Dotyczy: **postępowania o udzielenie zamówienia pn.: „BUDOWA SALI GIMNASTYCZNEJ WRAZ Z ŁĄCZNIKIEM PRZY SZKOLE PODSTAWOWEJ NR 59 [POZNAŃ] – DOKOŃCZENIE ROBÓT” – nr ref. PIM/11/22/ZP65/2018-159**

I. Na podstawie art. 284 ust. 6 i 4 ustawy Prawo zamówień publicznych (dalej: ustawy PZP), Zamawiający informuje o pytaniach i wyjaśnieniach / zmianach dot. treści Specyfikacji Warunków Zamówienia (SWZ) otrzymanych / udzielonych / wprowadzonych w ww. postępowaniu (kontynuacja numeracji z poprzednich Wyjaśnień):

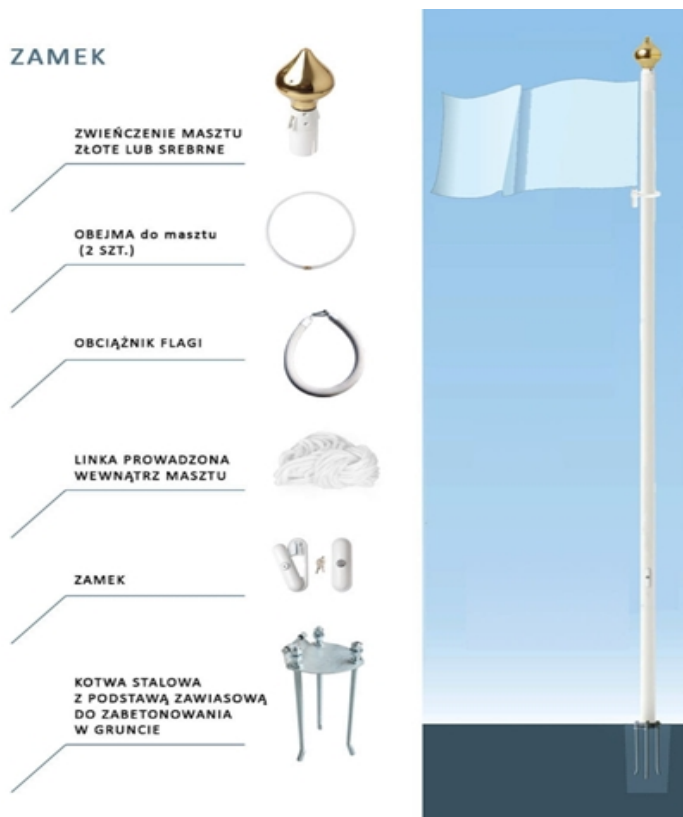
**19.** Wykonawca prosi o przesłanie parametrów materiałowych wraz z podaniem wymiarów dla masztów flagowych oraz donic betonowych.

Maszt flagowy jednoczęściowy.

Wysokość masztu 10m.

Maszt z włókna szklanego (kompozytowy) w kolorze białym.

Kształt świecy, średnica góry 65 mm, podstawy od 120 mm do 145 mm.

Maszt z liną prowadzoną wewnątrz masztu.

Lina zabezpieczona zamkiem.

Podstawa wzmocniona od wewnątrz stalową ocynkowaną rurą 660x4 mm.

Maszt wyposażony w zawias montażowy.

Montaż do gruntu za pomocą stalowych kotw osadzanych w betonie.

Maszt należy osadzić na fundamencie betonowym.

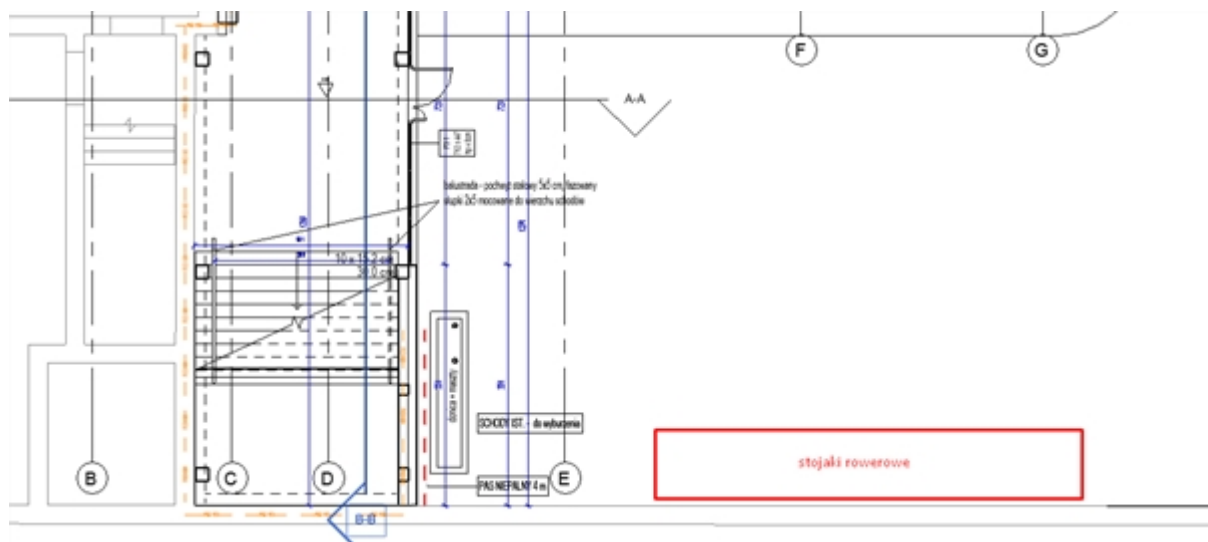
**21.** Wykonawca prosi o przesłanie wytycznych materiałowych dla:

- stojaków rowerowych wraz z podaniem ilości oraz wskazaniem na projekcie miejsca montażu
- luster z wskazaniem miejsca montażu oraz wymiarów.

Lustra w ramach ze stali nierdzewnej należy zamontować w łazienkach przy umywalkach:

Wymiary luster:

- 50x60 (2 szt) - lustra dostosowane do niepełnosprawnych (uchylne)
- 50x60 (1 szt) - łazienka trenera
- 200x60 (2 szt) - łazienki szatniowe

Lokalizacja stojaków przed wejściem do budynku wzdłuż istniejącej elewacji.

stojaki na rowery o prostej konstrukcji aluminiowe lub stalowe malowane proszkowo w kolorze antracytowym. Mocowane do podłoża.

wymiary: 75x75x6 cm

ilość szt. 10x

**WYCIERACZKI ZEWNĘTRZNE**

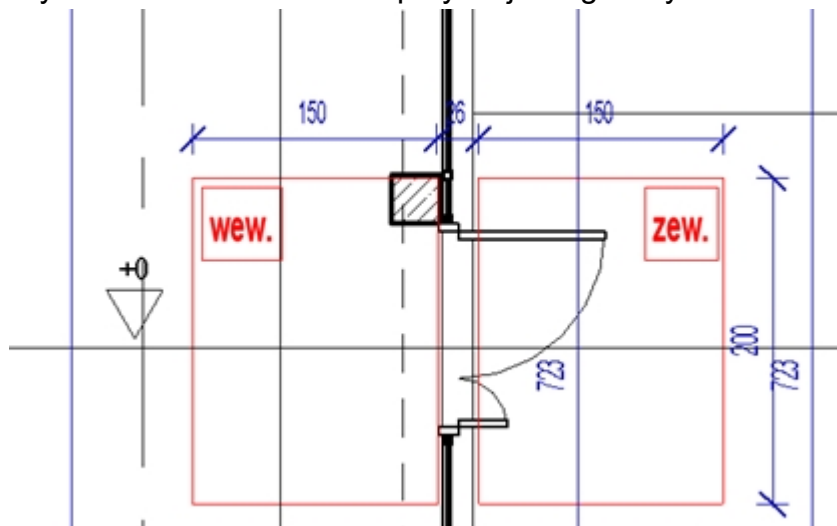
**44.** Czy w zakresie realizacji zadania jest dostawa i montaż wycieraczek zew i we.w. Jeżeli tak to proszę o wskazanie lokalizacji oraz parametrów.

Wejścia główne zostaną wyposażone w wycieraczki zewnętrzne w postaci krat stalowych ocynkowanych o oczkach 55 x 11 mm + szczotka. Wycieraczka z kraty stalowej ocynkowanej ogniowo do zastosowania w miejscach o szczególnie dużym natężeniu ruchu. Zrównane z poziomem chodników.

Zastosowano wycieraczki aluminiowe systemowe o wysokości całkowitej 22 mm. Profil o wzmocnionej konstrukcji aluminiowej odpornej na wypaczanie (grubość: 2 mm) - odstęp między profilami 4mm. Produkt używany do wejść wewnętrznych i zewnętrznych, gdzie przewiduje się intensywne natężenie ruchu osobowego. Wycieraczka posiada własności

tłumienia dźwięku, dzięki umocowanym listwom gumowym na podłożu. W celu ułatwienia konserwacji, wycieraczka rolowana. Zrównane z poziomem posadzek.

Wycieraczki zlokalizowane przy wejściu głównym:

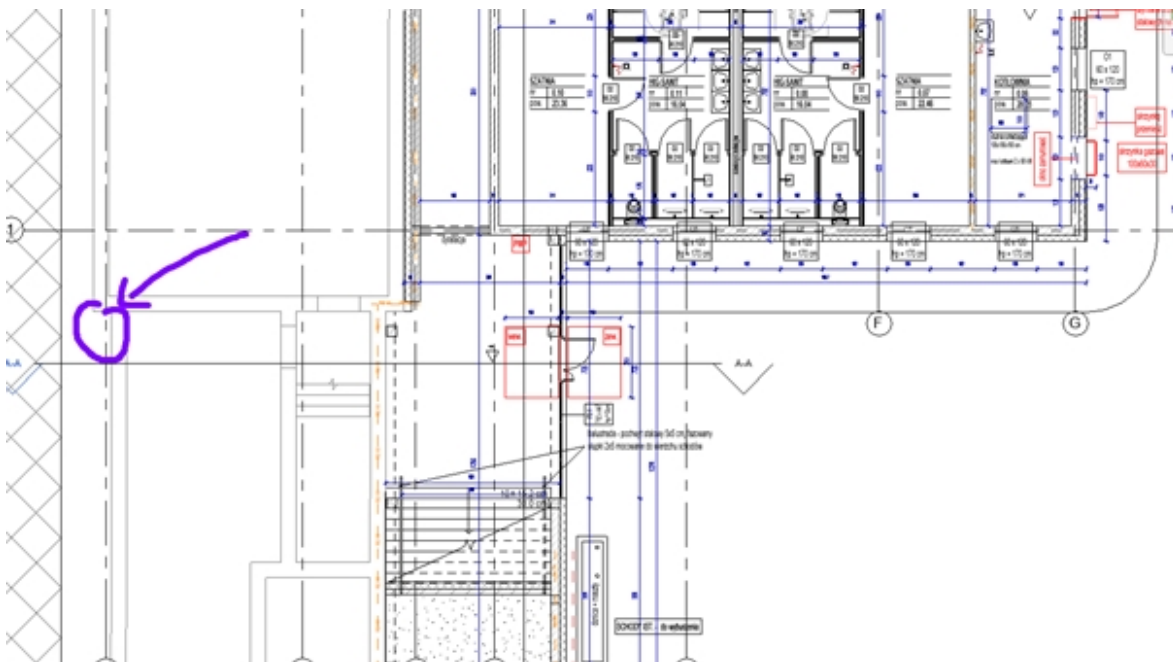
**58.** Z czego ma być wykończona posadzka na schodach i korytarzu: PVC czy gres?

Gres.
